„Třetí hala pro míčové sporty Vodova“

VYSVĚTLENÍ, ZMĚNA NEBO DOPLNĚNÍ ZADÁVACÍ DOKUMENTACE

Vysvětlení zadávací dokumentace č. 1 ze dne 24. 3. 2023

Ad 2)

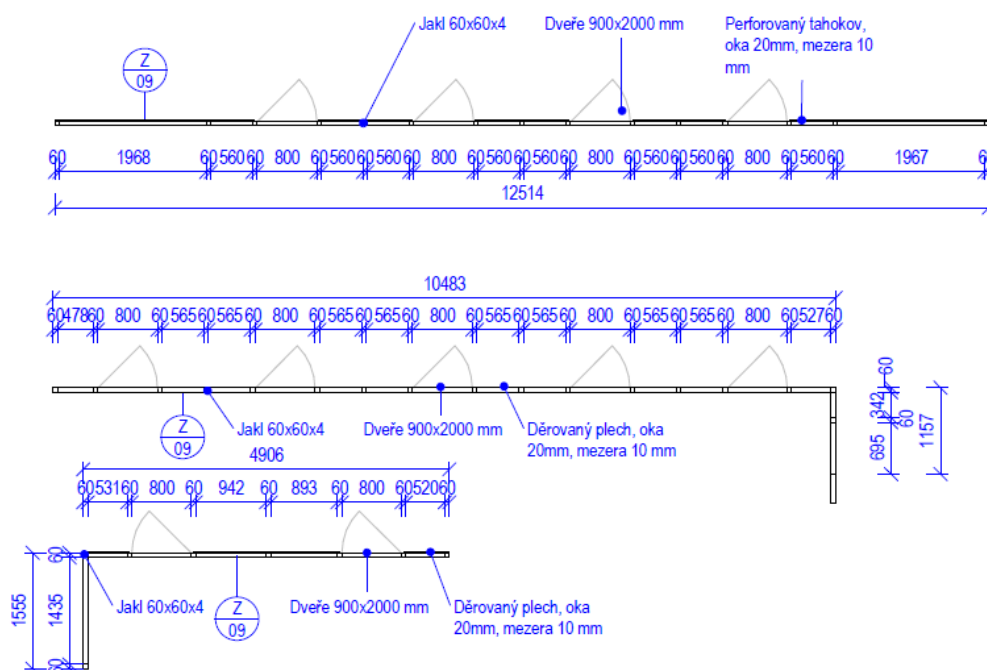
Dotaz č. 1:

Zadavatel k dotazu upřesňuje, že správné údaje o požadavku na generální klíč jsou v soupisu, v němž je požadavek na dodávku generálního klíče uveden pod označením „GP“.
